# KONCEPCJA REWALORYZACJI TERENU NOWEGO CMENTARZA ŻYDOWSKIEGO W PŁOCKU

tytuł opracowania		data:	
<b>Konceptcja rewaloryzacji terenu Nowego cmentarza żydowskiego w Płocku</b>		listopad 2019	
adres inwestycji:		nr rysunku:	
ul. Mickiewicza, Płock dz. o nr ewid.: 263 i 267 obr. 7 fragment dz. o nr ewid.: 262, 219/5 i 219/6 obr. 7		tytuł rysunku:	
1/1		Zagospodarowanie terenu	
opracowanie:		skala rysunku:	
Wydział Rozwoju i Polityki Gospodarczej Miasta Referat Polityki Przestrzennej mgr inż. arch. Michał Wolski Biuro Miejskiego Konserwatora Zabytków mgr inż. arch. kraj. Joanna Gajek		1:500

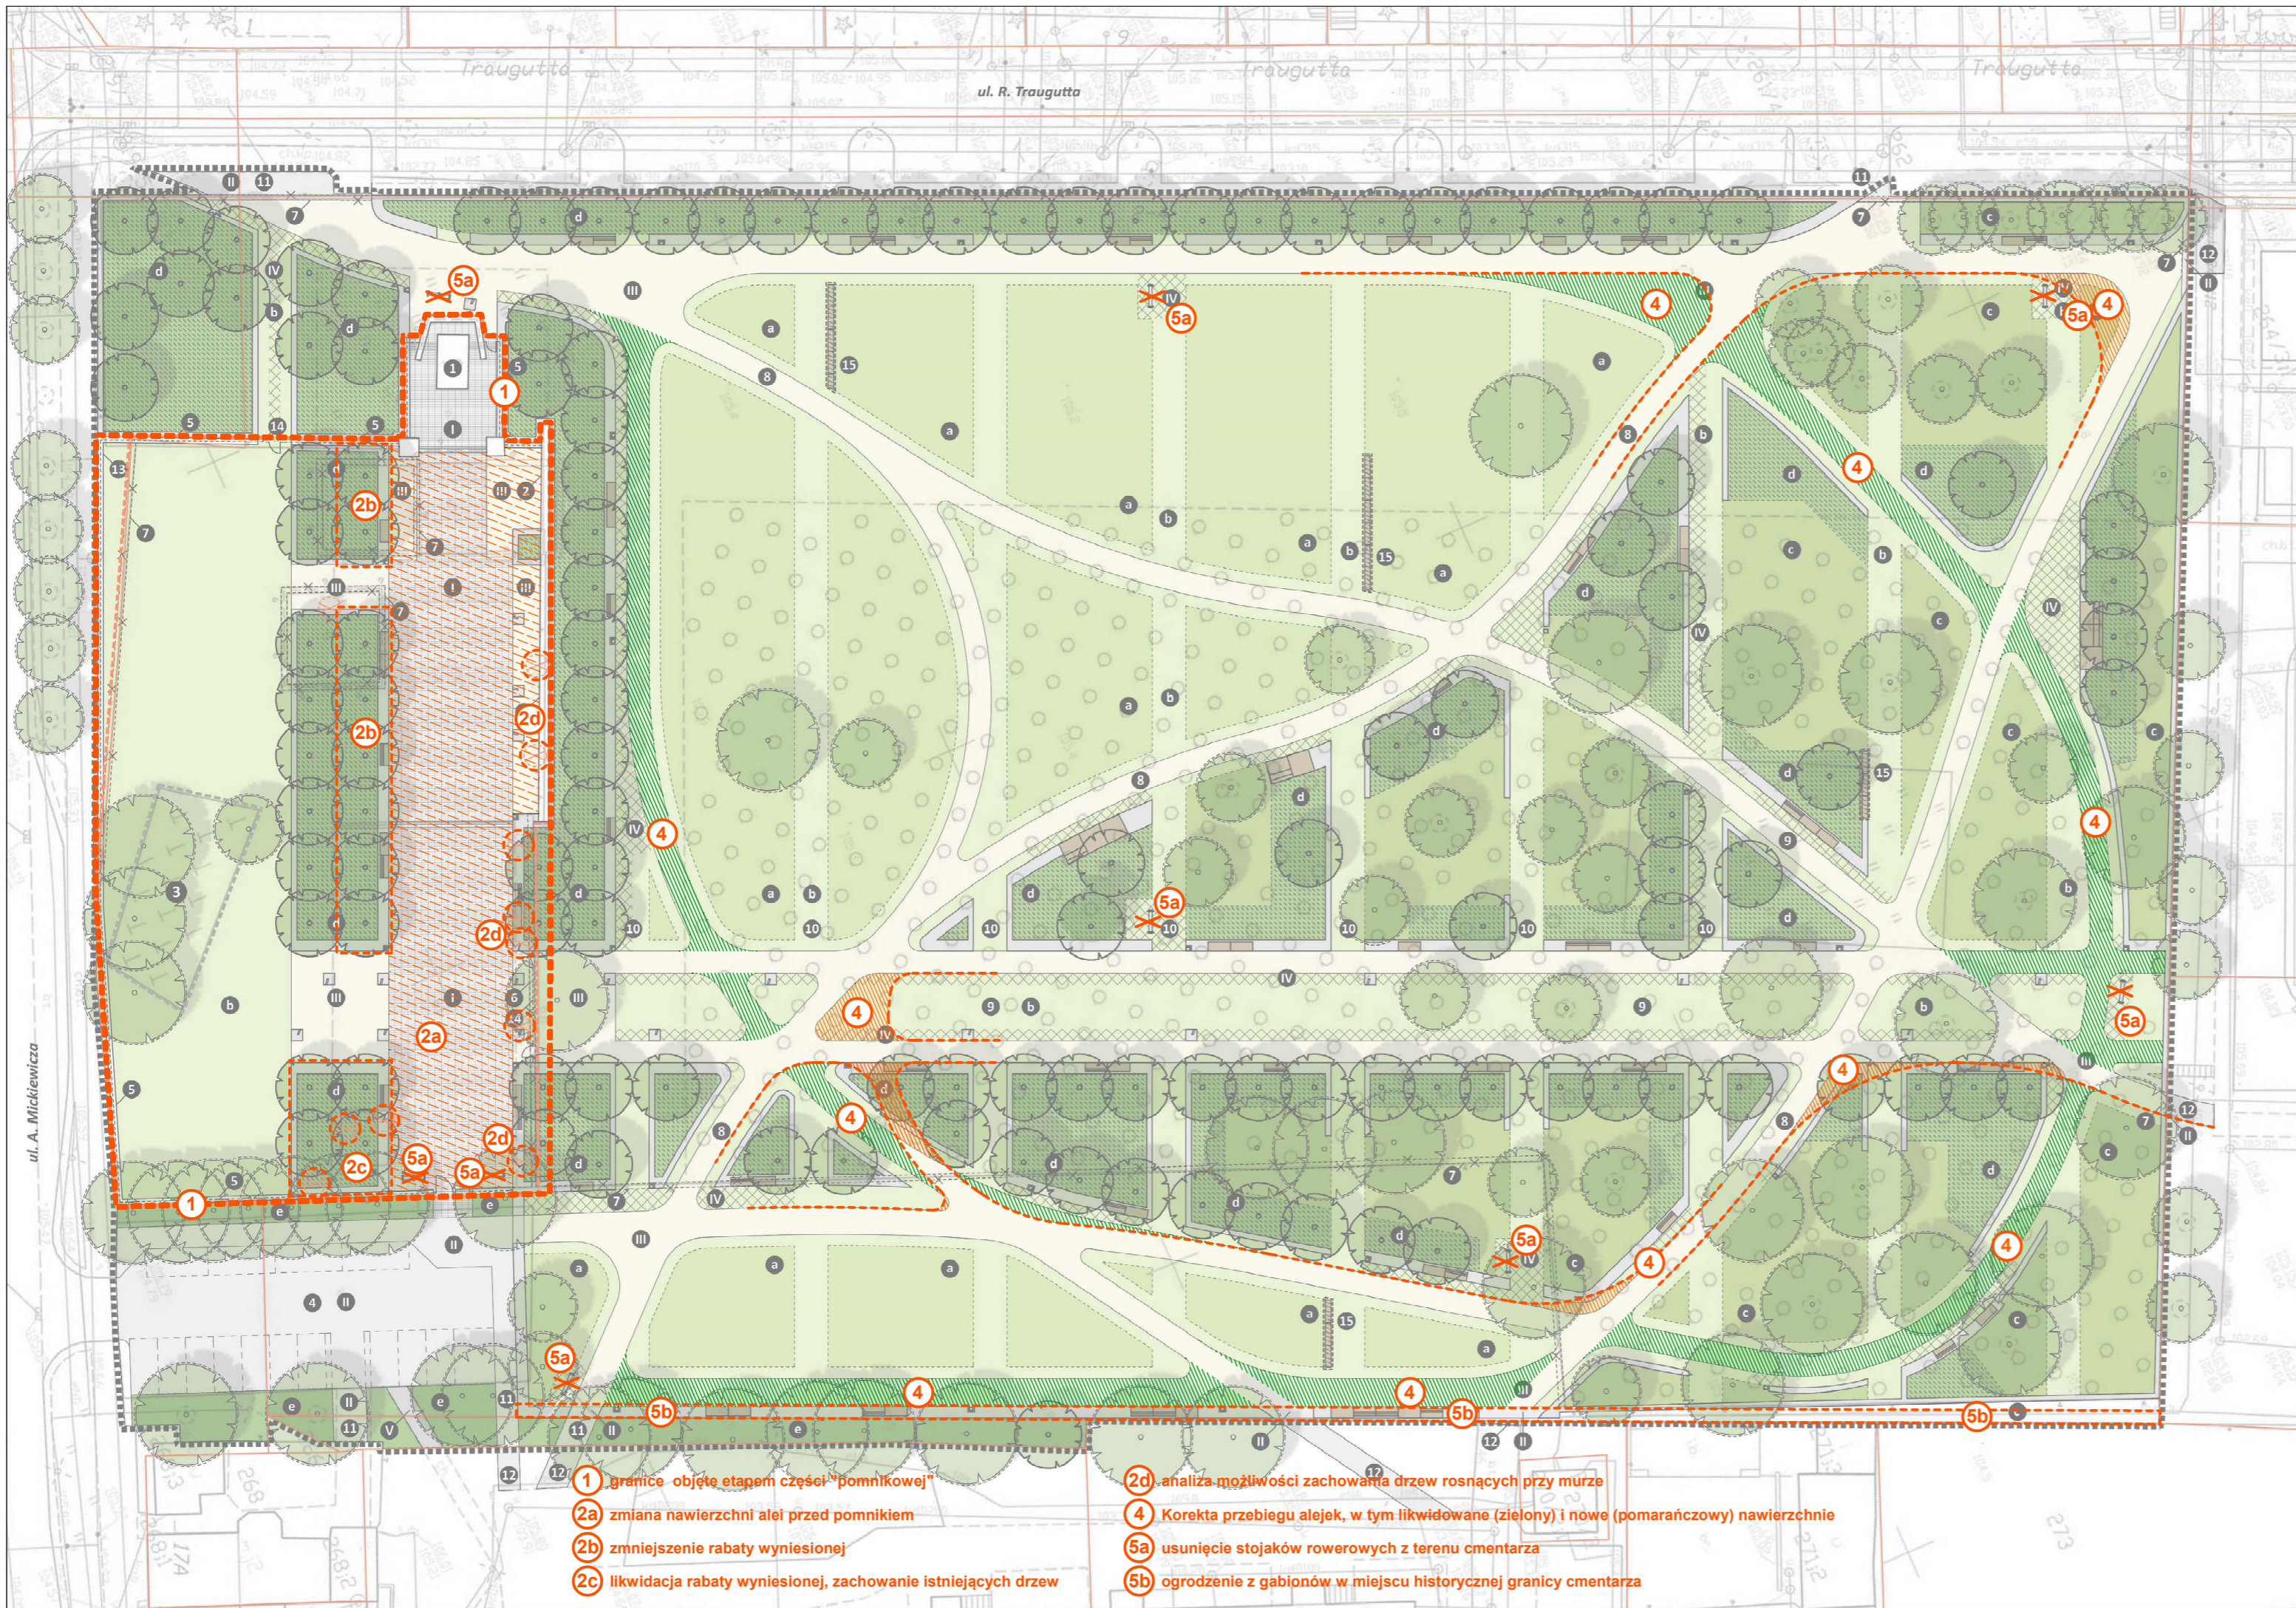
- 1 granice objęte etapem części "pomnikowej"
- 2a zmiana nawierzchni alei przed pomnikiem
- 2b zmniejszenie rabaty wyniesionej
- 2c likwidacja rabaty wyniesionej, zachowanie istniejących drzew
- 2d analiza możliwości zachowania drzew rosnących przy murze
- 4 korekta przebiegu alejek, w tym likwidowane (zielony) i nowe (pomarańczowy) nawierzchnie
- 5a usunięcie stojaków rowerowych z terenu cmentarza
- 5b ogrodzenie z gabionów w miejscu historycznej granicy cmentarza
